**Einwand der
Bürgerinitiative Lüne-Moorfeld
im Rahmen der Beurteilung
der Vorzugsvariante zur A39**

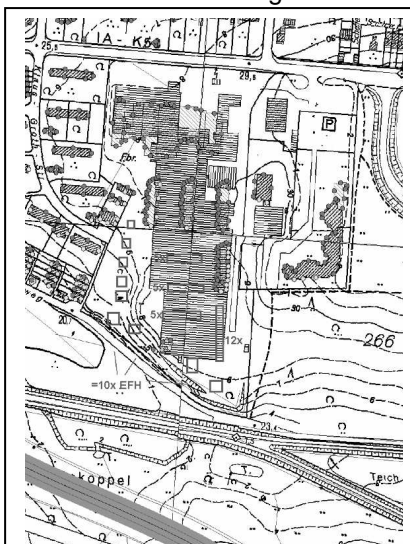
Ein weiterer grober methodischer Fehler sind die falsch angewandten Stufen der DIN 18005 (Schallschutz im Städtebau). Es ist loblich, dass das Gutachten auch die sehr viel strengeren Richtwerte der DIN 18005 heranzieht. Im vorliegenden Gutachten hat diese Betrachtung leider nur kosmetischen Charakter, da die Zuordnung der Schutzstufen den Flächennutzungsplänen entnommen wurde. Da funktional insbesondere der Bereich Lüne-Moorfeld nicht als „Allgemeines Wohngebiet“ sondern als „Reines Wohngebiet“ einzustufen ist, müssten im Rahmen des Gutachtens auch die strengeren Schutzstufen Anwendung finden.
